ИНФОРМАЦИОННОЕ ПИСЬМО

Дата
23.07.2012

Замена ТЭН-444-3,5-6,9 ОР230 В3 на
ТЭН В3 245-А 8.5/9 Р230

Рисунок 1. Доработка посадочного отверстия

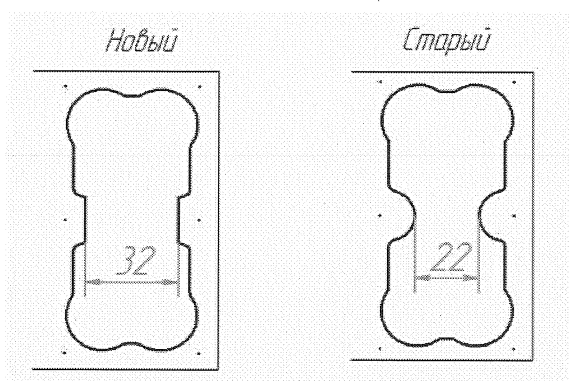
При установке ТЭНа **ТЭН В3 245-А 8.5/9 Р230** в место **ТЭН-444-3,5-6,9 ОР230 В3**, в ранее выпущенные изделия ПКА (до 2011 года выпуска), КПЭМ (до 20.07.2012 года выпуска), МПК и МПТ (до 20.07.2012 года выпуска) потребуется доработать посадочное отверстие (размер 22мм. должен быть увеличен до 32 мм., см. рис. 1).

Рисунок 2. Схема подключения ТЭНа В3 245-А 8.5/9 Р230

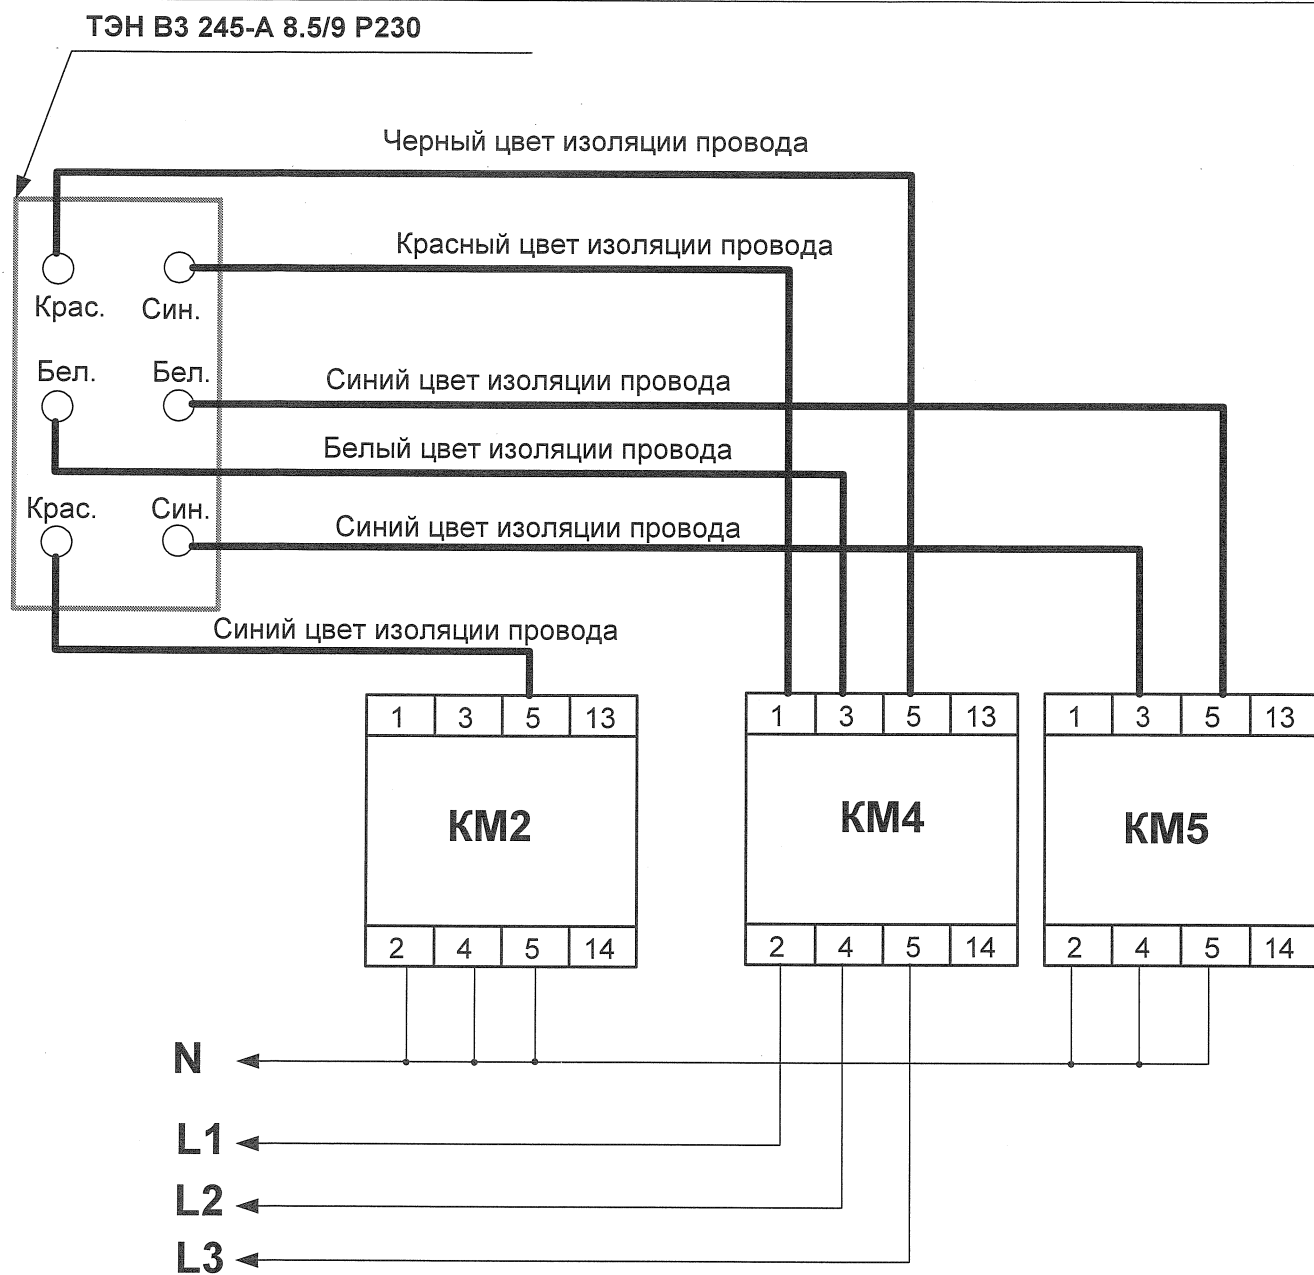
При замене ТЭНа на изделиях ПКА рекомендуется подключение ТЭНа выполнить согласно рисунка 2.
